# 市民の手による 石木ダムの検証結果 (治水について)

石木ダム建設絶対反対同盟

今本博健(京都大学名誉教授)

#### 4. 1) 検証対象ダム事業等の点検(治水の観点から)

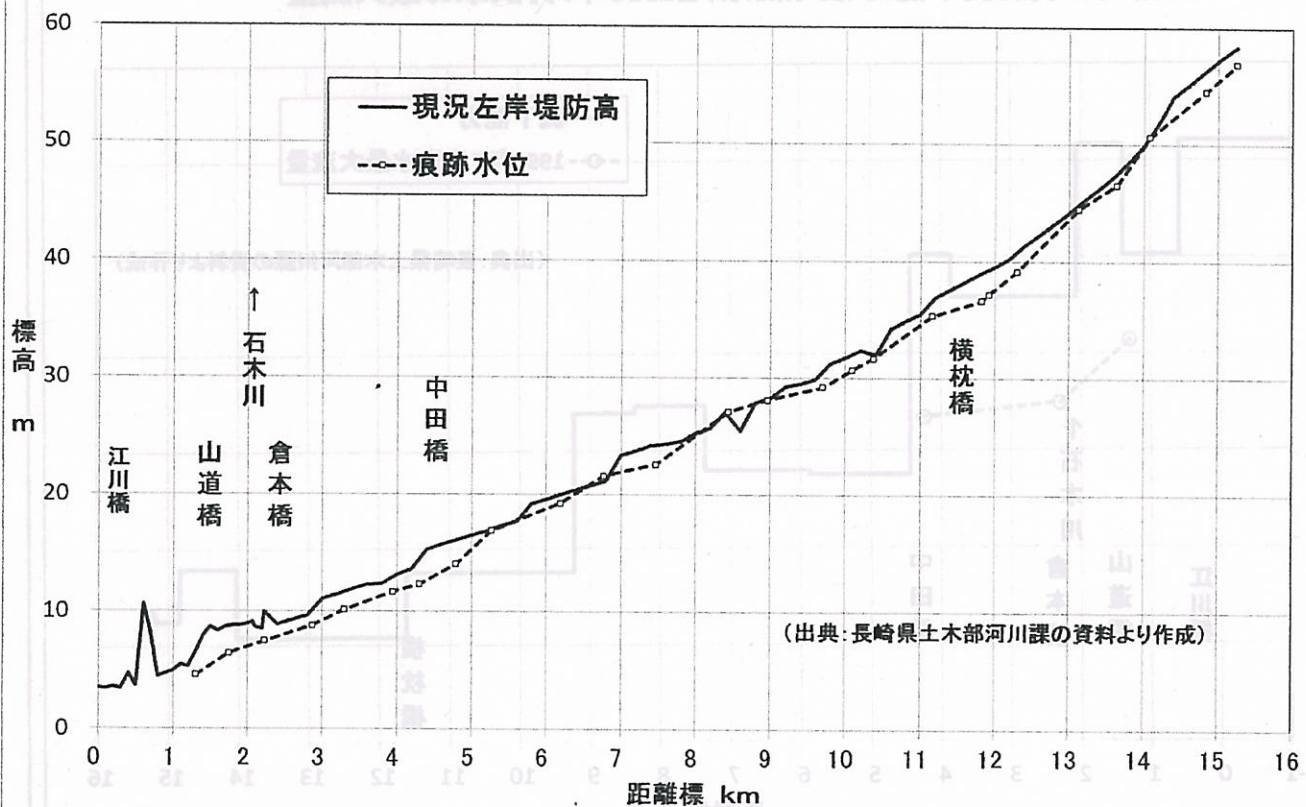
1990年7月洪水は山道橋で827m<sup>3</sup>/秒であるから、河道の目標流量1,130m<sup>3</sup>/秒を大きく下回っており、余裕のある状態であった。

1990年7月洪水は倉本橋で697m<sup>3</sup>/秒であるから、その洪水の規模は概ね1/30であった。

川棚川 現況堤防高(右岸)と平成2年7月洪水の最高痕跡水位

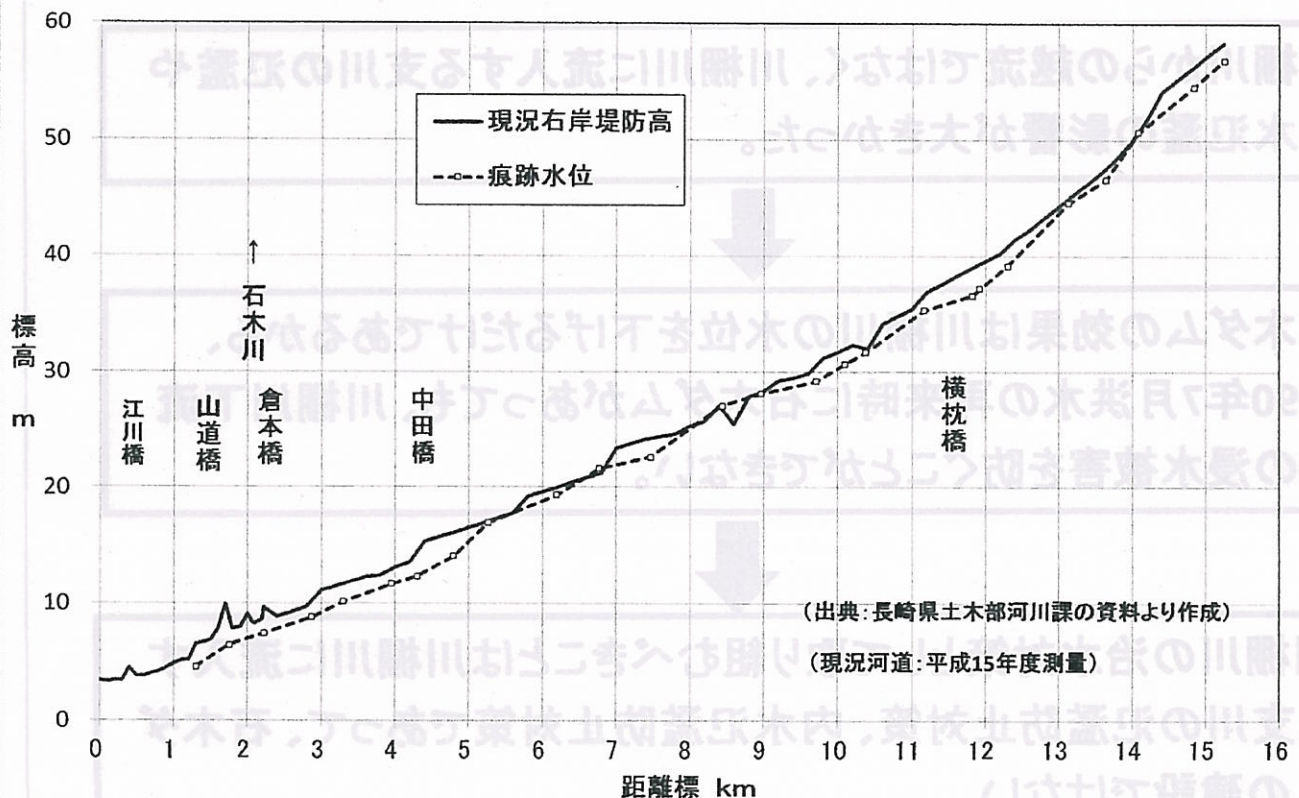
下流部では現堤防高から1メートル以上の余裕があった。

川棚川の現況流下能力(長崎県計算)と1990年7月洪水の最大流量

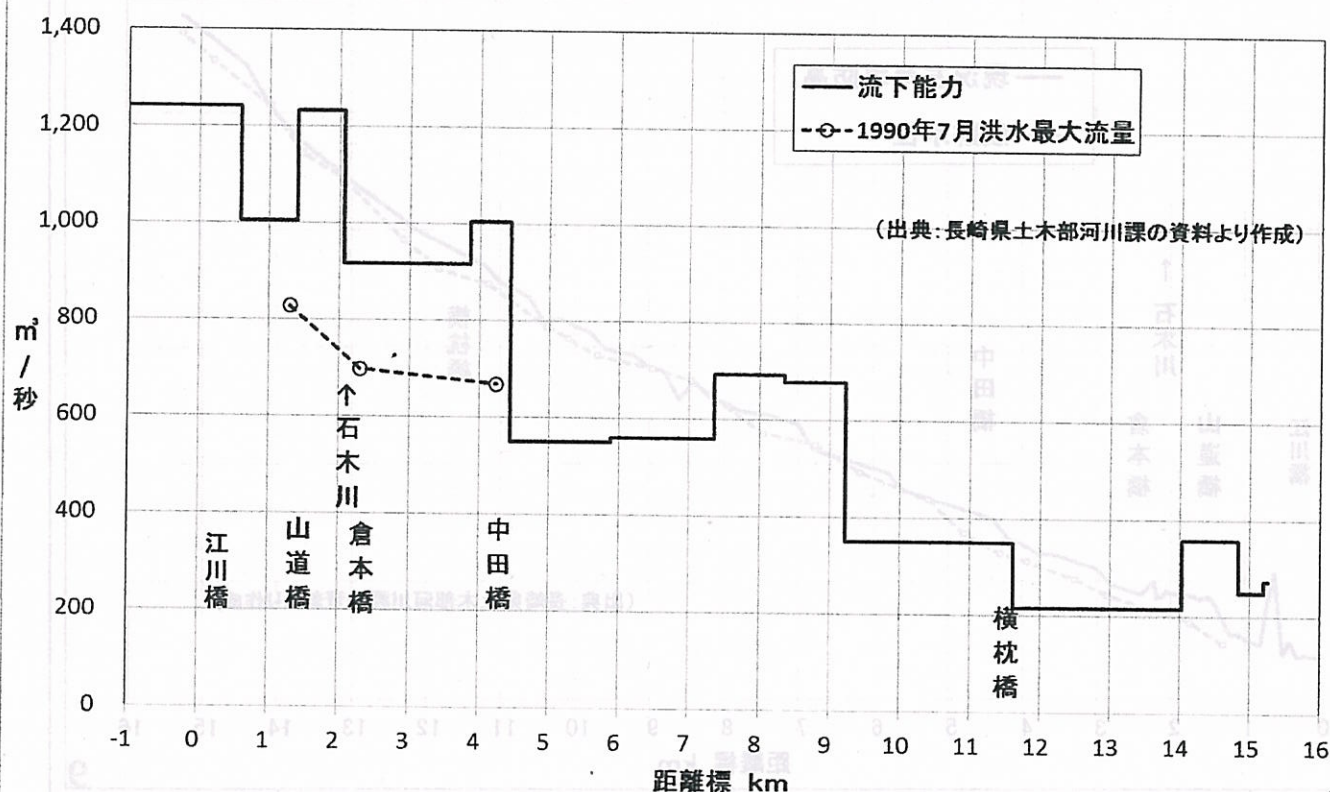
1990年7月洪水の流量は川棚川の現況流下能力を大きく下回っていた。  
江川橋付近などの浸水氾濫の原因は？

## 川棚川・山道橋の実績流量と計画流量

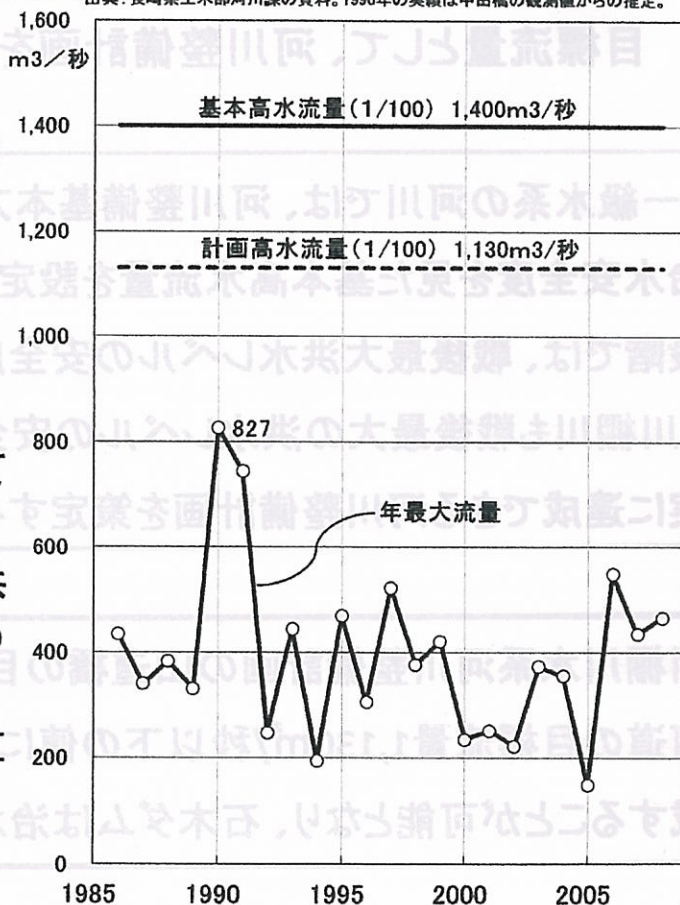
川棚川水系河川整備計画では、最下流部(山道橋)は、基本方針と同じく、治水安全度を1/100として、 $1,400\text{m}^3/\text{秒}$ の目標流量(基本高水流量と同じ)が設定されている。

そして、石木ダムと野々川ダム(既設)で $1,130\text{m}^3/\text{秒}$ に落とし、 $1,130\text{m}^3/\text{秒}$ を河道整備で対応することになっている。

しかし、 $1,400\text{m}^3/\text{秒}$ という大きな洪水が本当に来ることがあるのだろうか。

$1,400\text{m}^3/\text{秒}$ はあくまで机上の計算値であって、最大洪水流量の実績値は $827\text{m}^3/\text{秒}$ (野々川ダム調節後)にとどまっている。

川棚川水系河川整備計画の山道橋の目標流量1,440 $\text{m}^3/\text{秒}$ を見直し、河道の目標流量1,130 $\text{m}^3/\text{秒}$ 以下の値にすれば、河道整備だけで達成することが可能となり、石木ダムは治水計画上、無用のものとなる。

## 石木川・石木橋の実績流量と計画流量

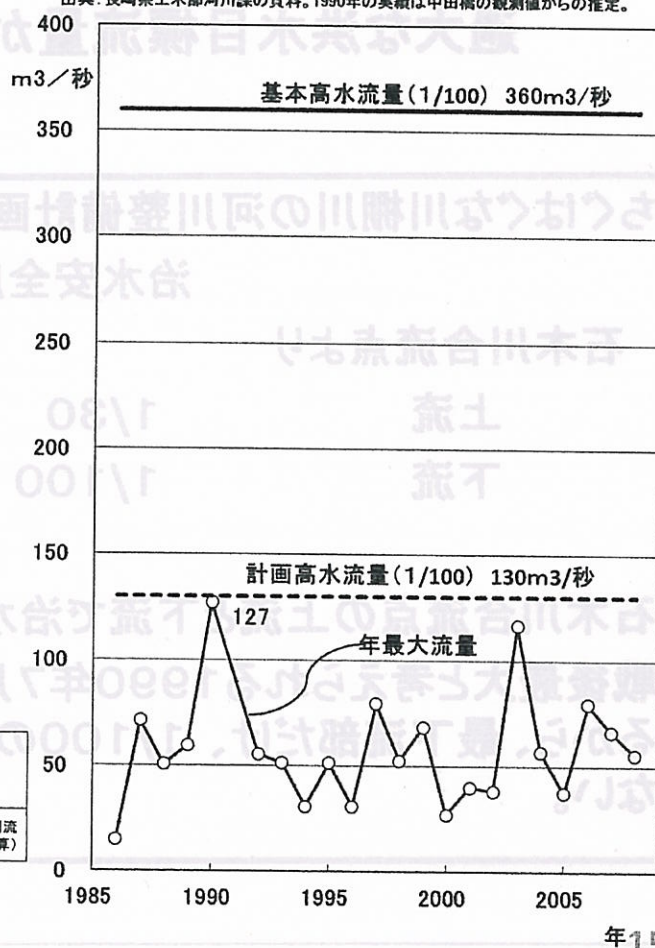
川棚川水系河川整備計画では石木川は、基本方針と同じく、治水安全度を1/100として、石木橋で360 $\text{m}^3/\text{秒}$ の目標流量(基本高水流量と同じ)が設定されている。

そして、石木ダムで130 $\text{m}^3/\text{秒}$ に落とすことになっている。

しかし、目標流量360 $\text{m}^3/\text{秒}$ は実績最大流量の3倍近くもあり、机上の計算値にすぎない。

## 川棚川の現況

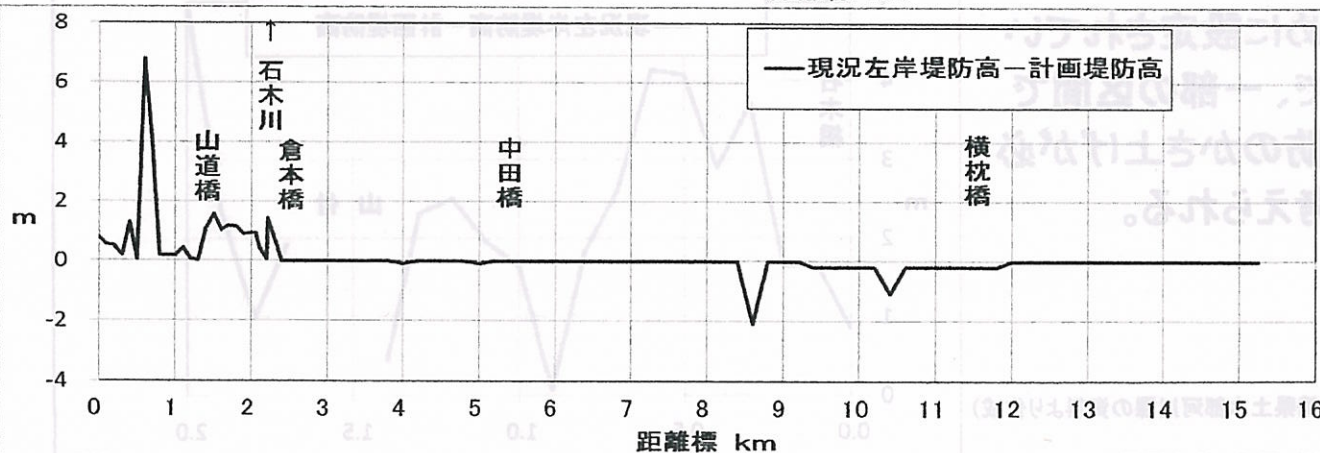
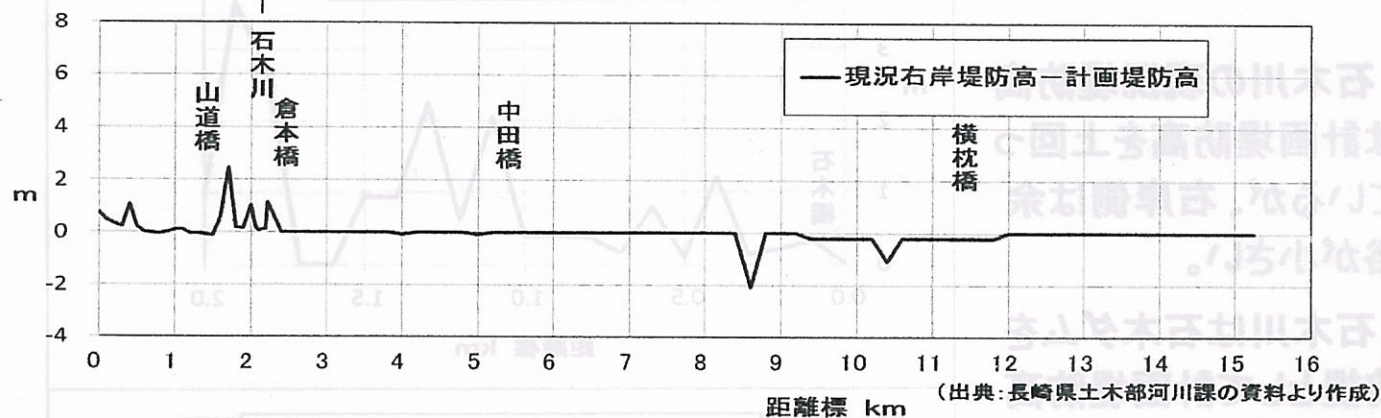
川棚川の現況堤防はほとんどの区間で計画堤防高まで整備されている。

## 川棚川の現況

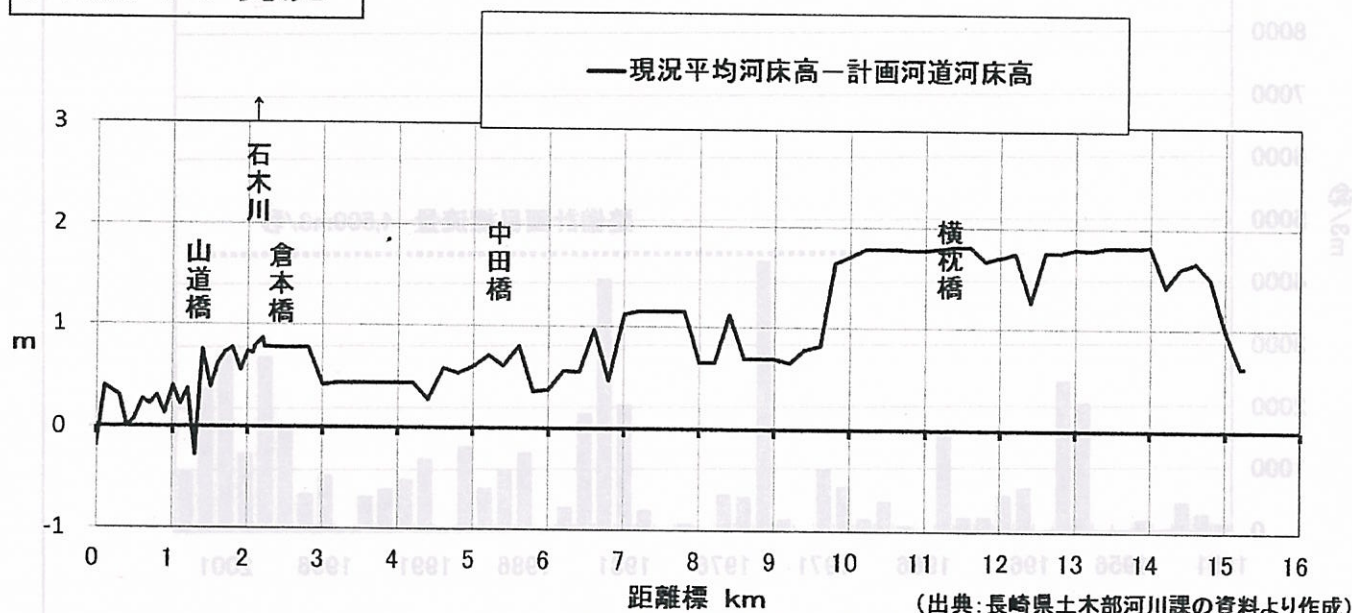
川棚川の現況河床高は計画河床高よりかなり高い区間が多く、河床の掘削が必要と考えられる。

- 河川整備計画の目標流量を現実的な値に設定し直し、石木ダム不要の計画にする。
- 川棚川では現況河床高が計画堤防高より高い区間が多いので、必要に応じて河床の掘削計画を具体化する。
- 石木川では必要に応じて、右岸堤防のかさ上げと河床掘削の計画を具体化する。

## 石木川の現況

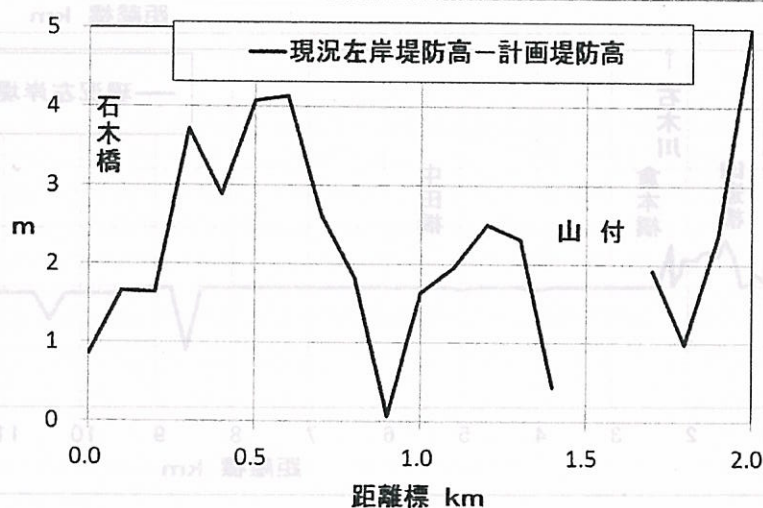
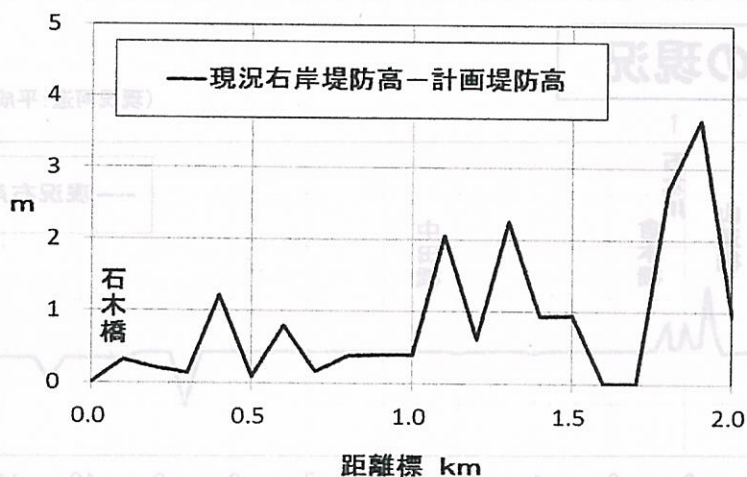
石木川の現況堤防高は計画堤防高を上回っているが、右岸側は余裕が小さい。

石木川は石木ダムを前提として計画堤防高が低めに設定されているので、一部の区間では堤防のかさ上げが必要と考えられる。

## 石木川の現況

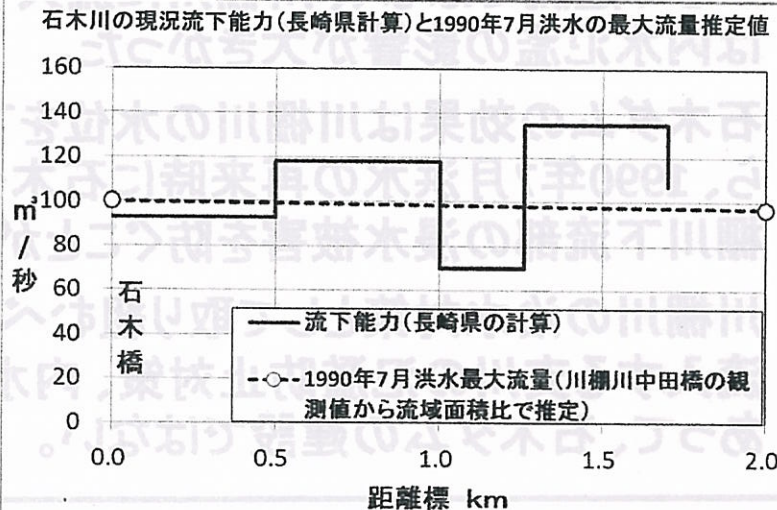
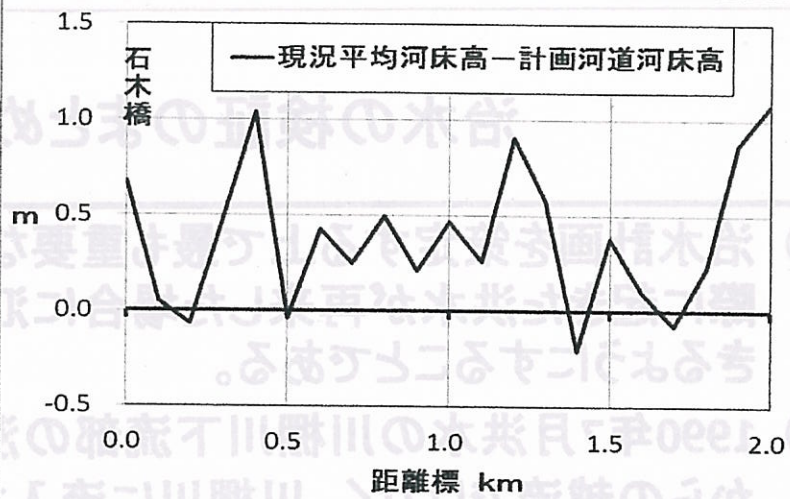
石木川の現況河床高は計画河床高より高い区間が多い。

1990年7月洪水の最大流量推定値と比べると、現況流下能力は不足している区間があるので、堤防のかさ上げと河床の掘削が必要と考えられる。
